# 女川原子力発電所 原子炉施設保安規定変更認可申請について

令和2年2月13日  
東北電力株式会社

# 1. 女川原子力発電所原子炉施設保安規定変更認可申請について

- (1)女川1号炉は、平成30年12月21日をもって運転終了し、令和元年7月29日に核原料物質、核燃料物質及び原子炉の規制に関する法律第43条の3の34第2項の規定に基づき、廃止措置計画認可を申請した。  
廃止措置計画に定められている廃止措置を実施するため、女川原子力発電所原子炉施設保安規定を運転段階と廃止措置段階に分編化し、関連する条文の変更および新規条文の追加を行う。
- (2)旧原子力安全・保安院指示文書「原子力施設における「放射性廃棄物でない廃棄物」の取扱いについて（指示）」(NISA-111a-08-1)(平成20・04・21 原院第1号)を受け、関連する条文の追加・変更を行う。

③廃止措置主任者の選任、職務の追加(原子炉主任技術者、電気主任技術者、ボイラー・タービン主任技術者の選任、職務を削除)【第208、209条(第3章 保安管理体制)】(2/2)

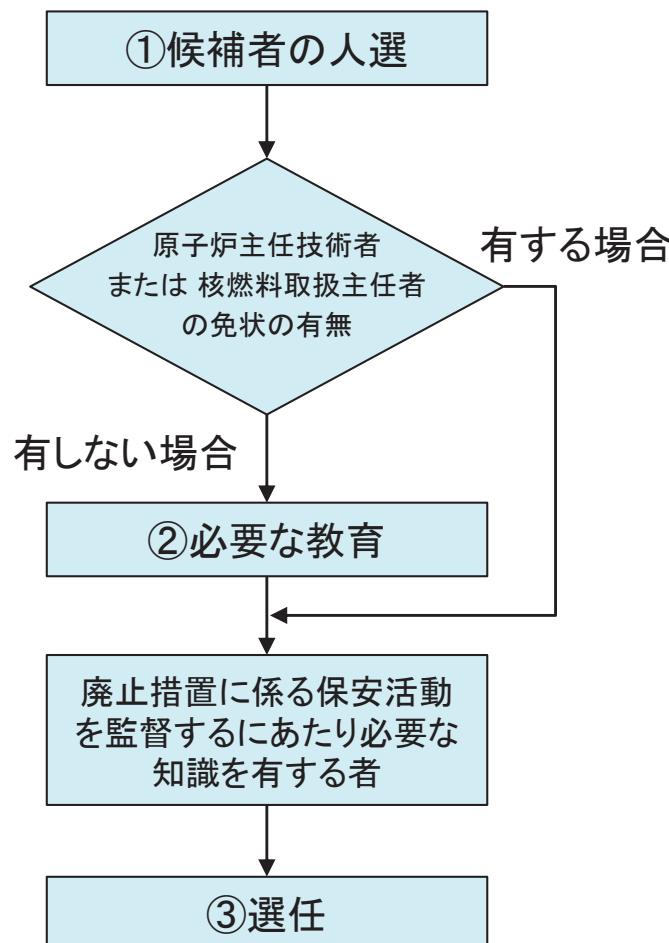
現行 (2019年6月3日認可)	廃止措置段階 (第2編 廃止措置段階の原子炉施設編)
<p>(電気主任技術者およびボイラー・タービン主任技術者の職務等)  <u>第9条の2 電気主任技術者およびボイラー・タービン主任技術者は、事業用電気工作物（原子力発電工作物）（以下「電気工作物」という。）の工事、維持および運用に関する保安の監督を誠実に行うこととを任務とし、「ボイラー・タービン主任技術者および電気主任技術者の職務等運用要領」に基づき、次の職務を遂行する。</u></p> <p>(1) 電気工作物の工事、維持および運用に関する保安のための諸計画の立案にあたっては、必要に応じて関係責任者（上位職を含む）に対し指示、指導・助言を行う。  (2) 電気工作物の工事、維持および運用に関し、保安上必要な場合には、関係責任者（上位職を含む）に対し指示、指導・助言を行う。  (3) 溶接事業者検査および定期事業者検査において、あらかじめ定めた区分に基づき検査の指導・監督を行う。  (4) 法令に基づき行われる立入検査、審査には、原則として立会う。  (5) 法令に基づき行われる使用前検査、施設定期検査（以下「定期検査」という。）には、あらかじめ定めた区分に基づき検査への立会いまたは検査記録の確認を行う。  (6) あらかじめ定めた確認すべき記録について、その内容を確認する。</p> <p>2. 電気工作物の工事、維持および運用に従事する者は、電気主任技術者およびボイラー・タービン主任技術者がその保安のためにする指示に従う。</p> <p>(主任技術者の情報共有)  <u>第9条の3 原子炉主任技術者、電気主任技術者およびボイラー・タービン主任技術者は、適宜、相互の職務について情報を共有し、意思疎通を図る。</u></p>

図4 発電所の保安に関する組織図

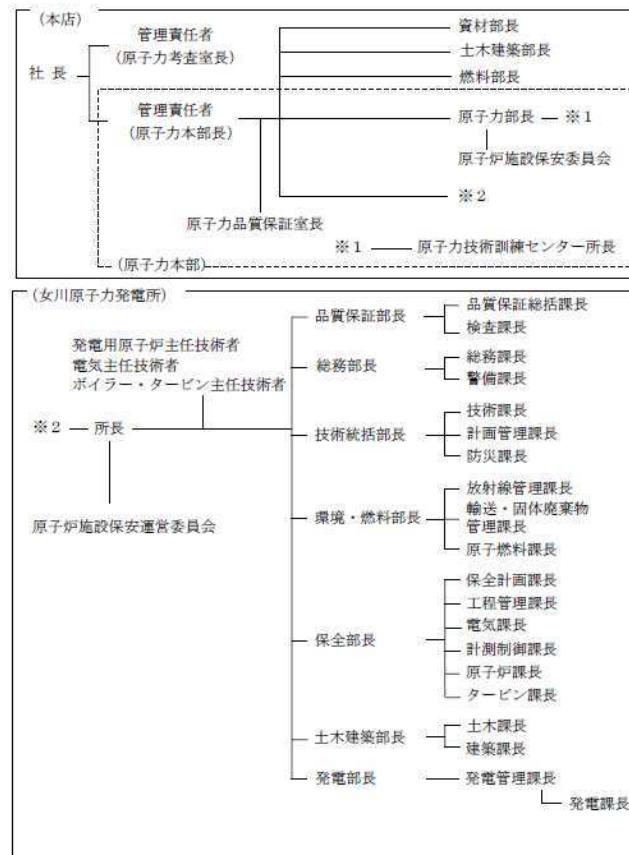
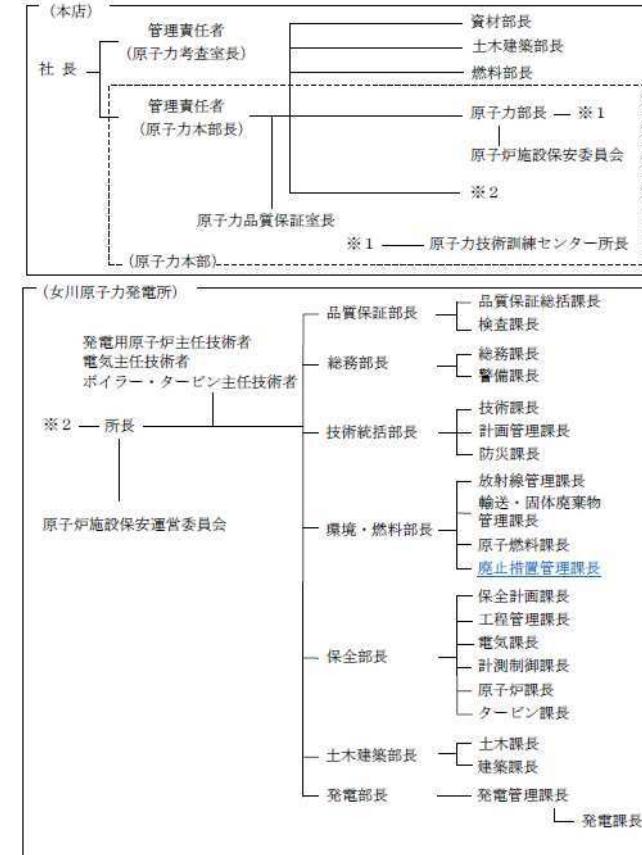
#### ①廃止措置管理課長の追加(2号炉および3号炉の緊急時の措置のため)

【第4, 5条(第3章 体制および評価)】(1／2)

事故由来放射性物質の降下物の影響確認および所外搬出等の管理の変更

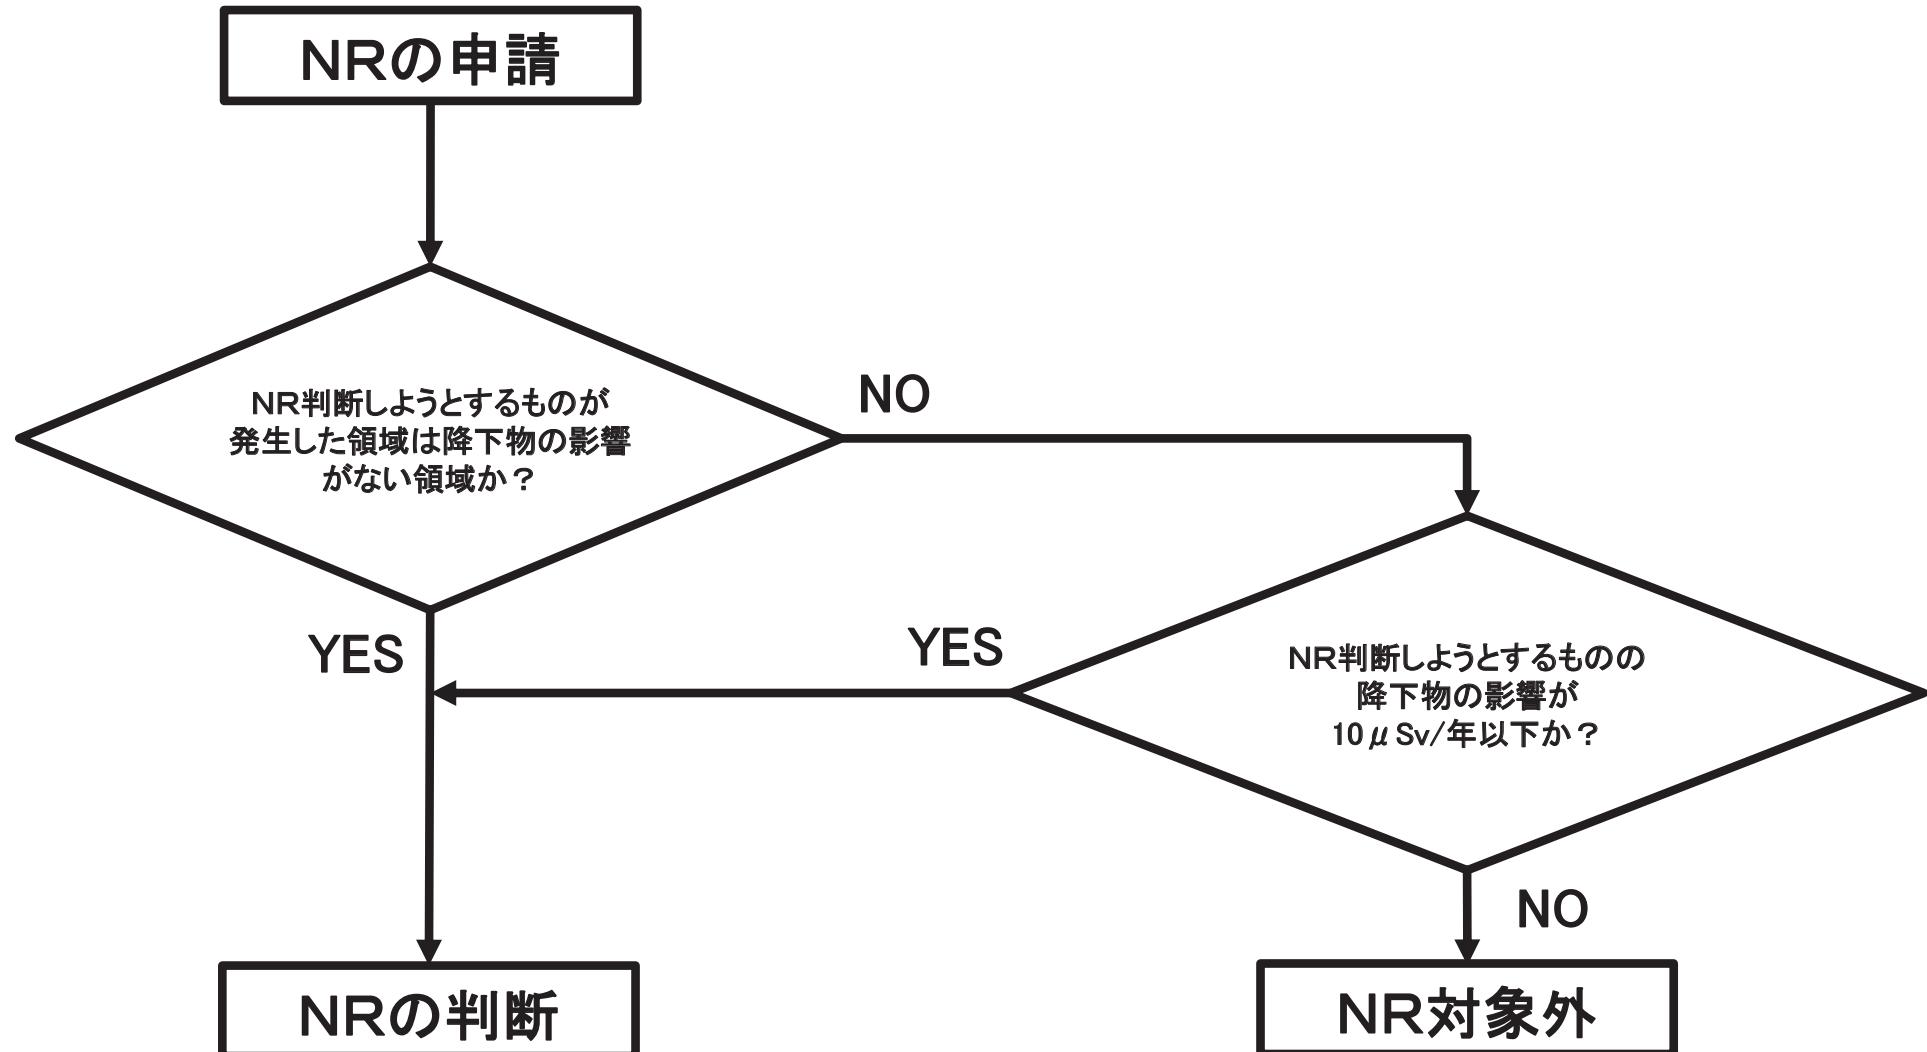
現行 (2019年6月3日認可)	第1編 運転段階の発電用原子炉施設編
<p>(事故由来放射性物質の降下物の影響確認)</p> <p>第88条の<u>2</u> 放射線管理課長は、原子炉等規制法または電気事業法に基づく工事計画（変更）認可申請書に記載されている設備・機器等（以下、本条において「設備・機器等」という。）について、東京電力株式会社福島第一原子力発電所事故由来の放射性物質の降下物（以下、本条において「降下物」という。）の影響の有無を確認する場合は、適切な測定方法により、降下物の分布調査を行う。</p> <p>2. 各課長は、第1項の確認の結果、理論検出限界曲線の検出限界値未満でなかった場合、設備・機器等を廃棄または資源として有効利用しようとする際には、降下物により汚染されたものとして発電所内で適切に管理する。</p>	<p>(事故由来放射性物質の降下物の影響確認<u>および所外搬出等の管理</u>)</p> <p>第88条の<u>3</u> 放射線管理課長は、原子炉等規制法または電気事業法に基づく工事計画（変更）認可申請書に記載されている設備・機器等（以下、本条において「設備・機器等」という。）について、東京電力株式会社福島第一原子力発電所事故由来の放射性物質の降下物（以下、本条において「降下物」という。）の影響の有無を確認する場合は、適切な測定方法により、降下物の分布調査を行う。</p> <p>2. 各課長は、第1項の確認の結果、理論検出限界曲線の検出限界値未満でなかった場合、設備・機器等を廃棄または資源として有効利用しようとする際には、降下物の影響の評価を放射線管理課長に依頼する。</p> <p>3. 放射線管理課長は、第2項の依頼を受けた場合は、降下物の影響を評価し、その結果を影響の評価を依頼した課長に通知する。</p> <p>4. 各課長は、第3項の評価の結果、降下物の影響が年間10マイクロシーベルト<sup>※1</sup> を超えると評価される場合は、以下に定める事項を実施する。</p> <p>(1) 管理区域内の設備・機器等は、降下物により汚染されたものとして管理区域内で適切に管理する。</p> <p>(2) 管理区域外の設備・機器等は、降下物により汚染されたものとして発電所内で適切に管理する。</p> <p>5. 各課長は、第3項の評価の結果、降下物の影響が年間10マイクロシーベルト<sup>※1</sup> 以下と評価される場合は、以下に定める事項を実施する。</p> <p>(1) 管理区域内の設備・機器等は、第88条の2（放射性廃棄物でない廃棄物の管理）に基づき放射性廃棄物でない廃棄物と判断された場合は、発電所外に搬出することができる。なお、第3項の評価実施から搬出するまでの間、当該設備・機器等は、発電所内で適切に管理する。</p> <p>(2) 管理区域外の設備・機器等は、発電所外に搬出することができる。なお、第3項の評価実施から搬出するまでの間、当該設備・機器等は、発電所内で適切に管理する。</p>
